CERTIFICAT D'HOMOLOGATION PISTE NATIONALE

Rapport d'inspection : Pistes Alpines Nationales

1. Comité : **SA** Lieu : **le Corbier** Nom de la piste: **PETITE VADROUILLE**

DEMANDE : d'homologation de ré-homologation pour une inspection :
 NATIONALE et/ou **INTERNATIONALE** d'une piste **ALPINE**.

CROQUIS

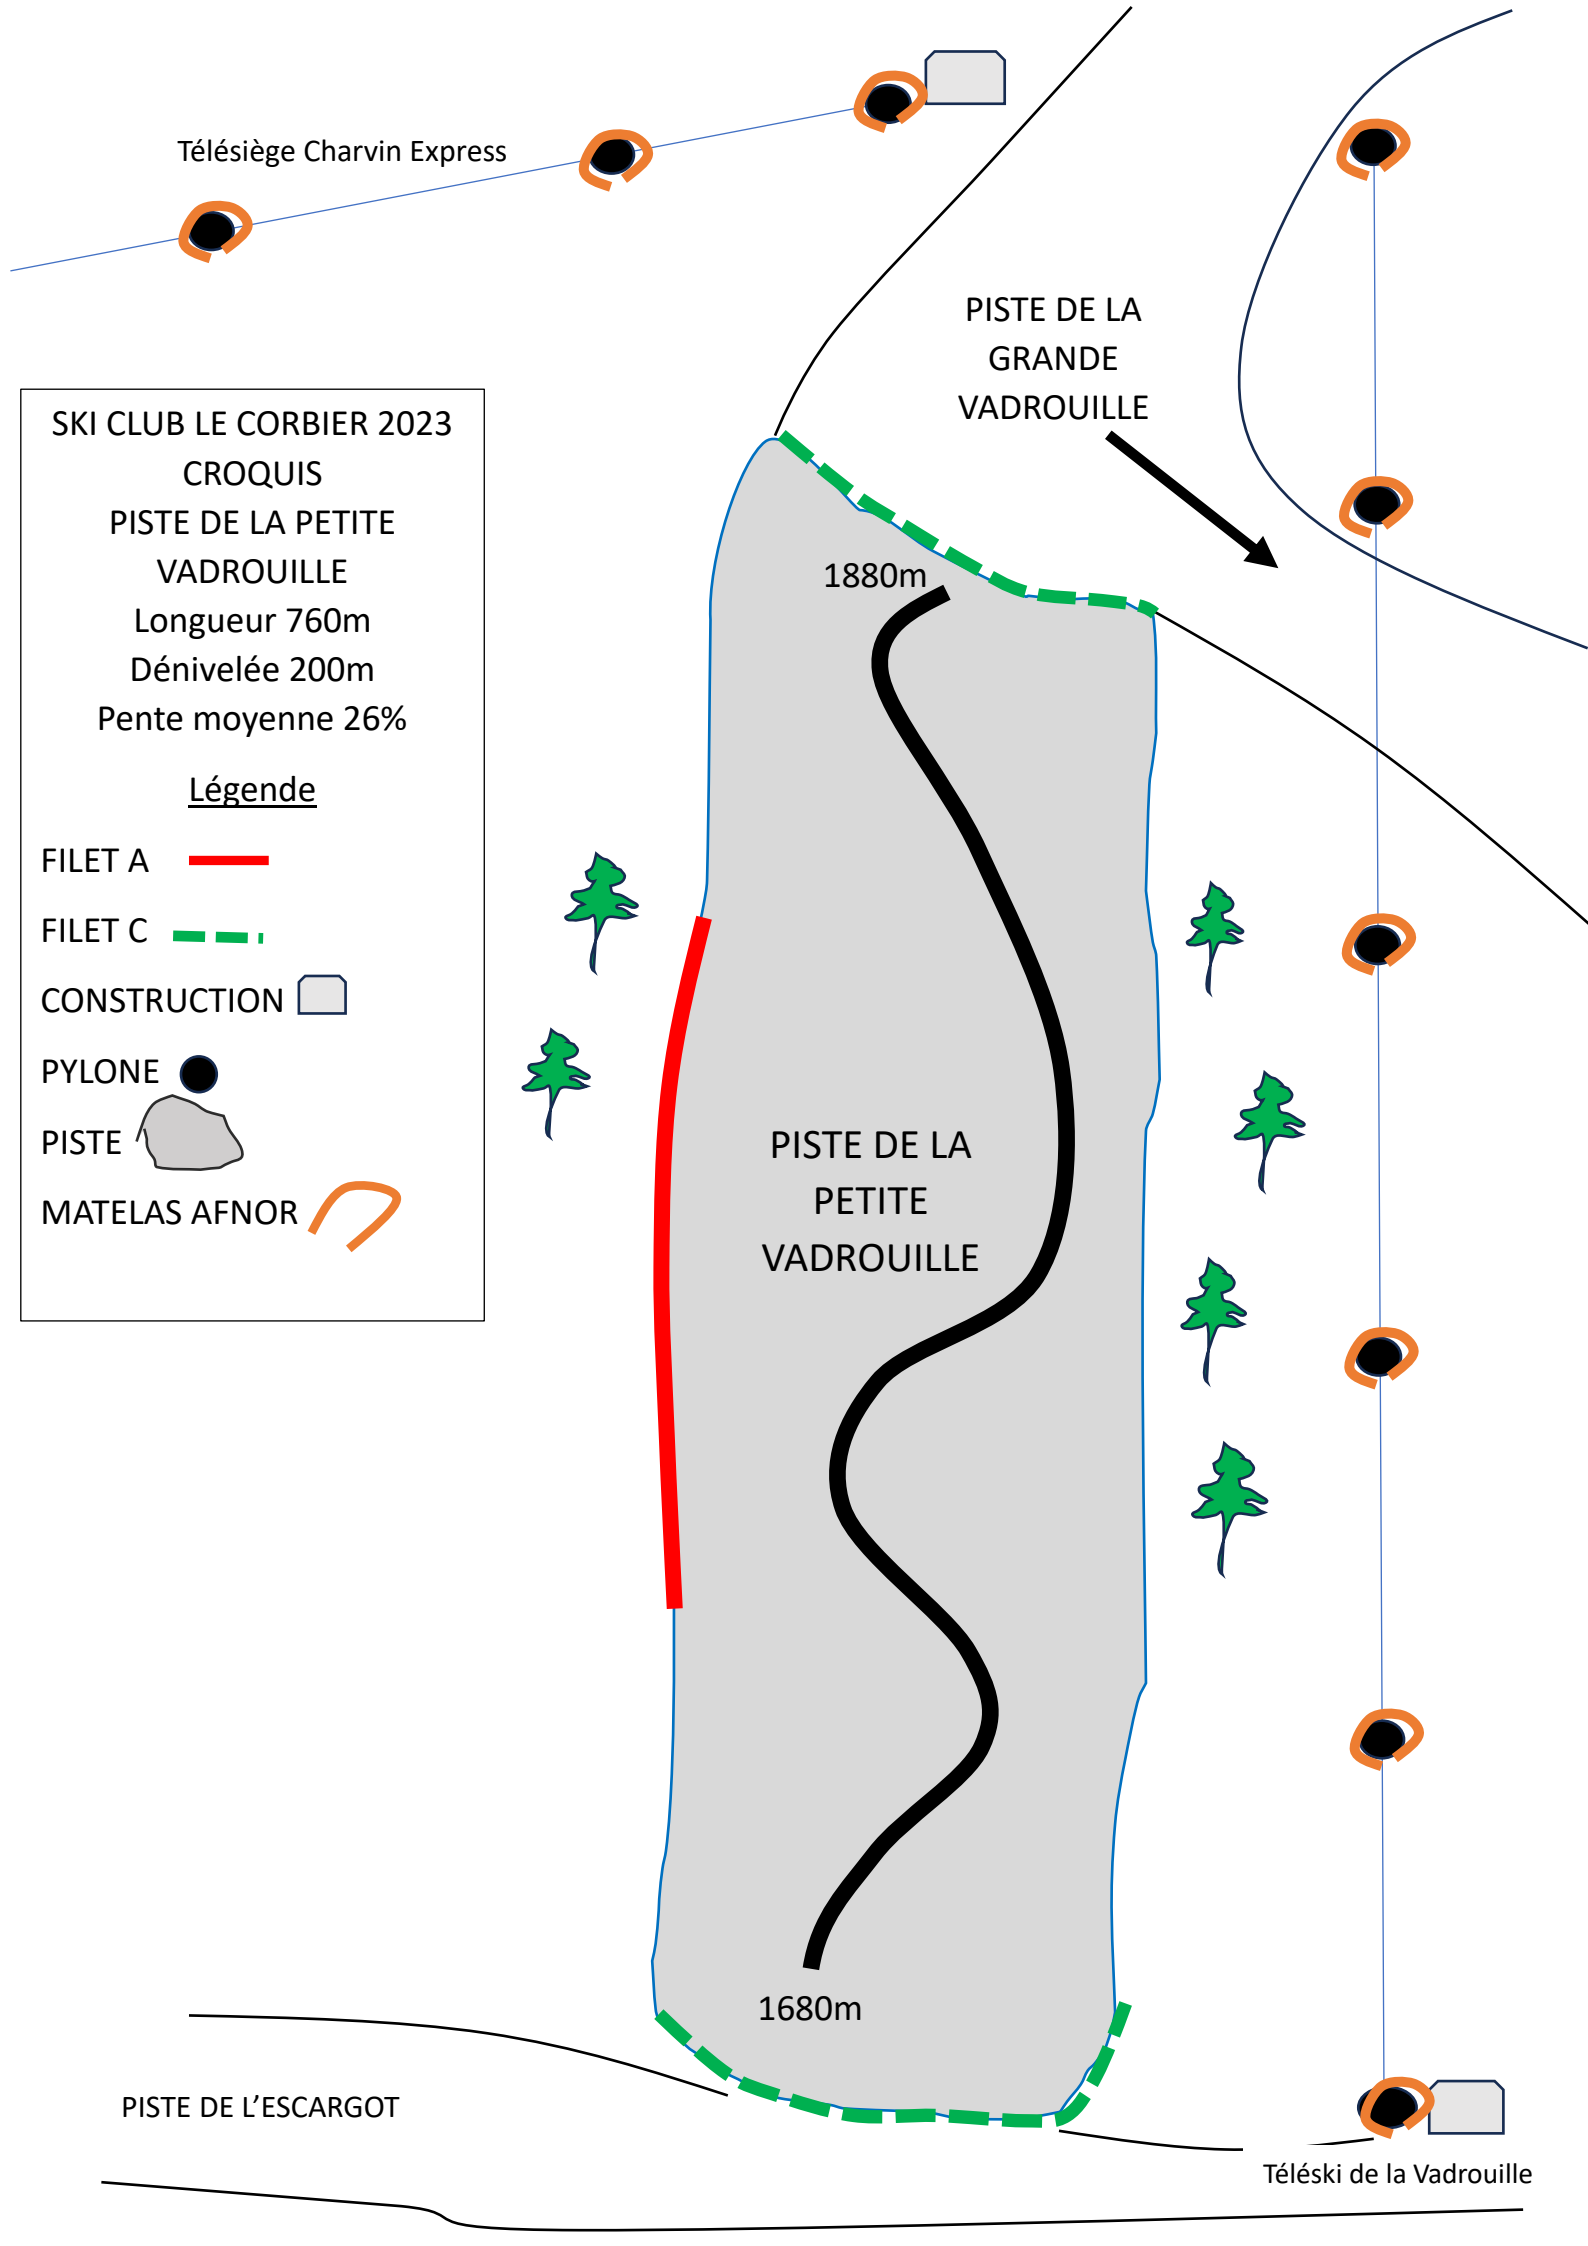
Interdire la piste à toutes personnes étrangères aux compétitions
Filets A coté droit depuis l'altitude 1785m jusqu'à l'altitude 1715m
fermer l'aire d'arrivée par des filets C , si la piste L'Escargot est ouverte , rajouter des filets B en avant des filets C sur la portion de la piste commune
En règle générale mettre en place les protections fixes ou mobile en fonction des dangers au moment de la compétition
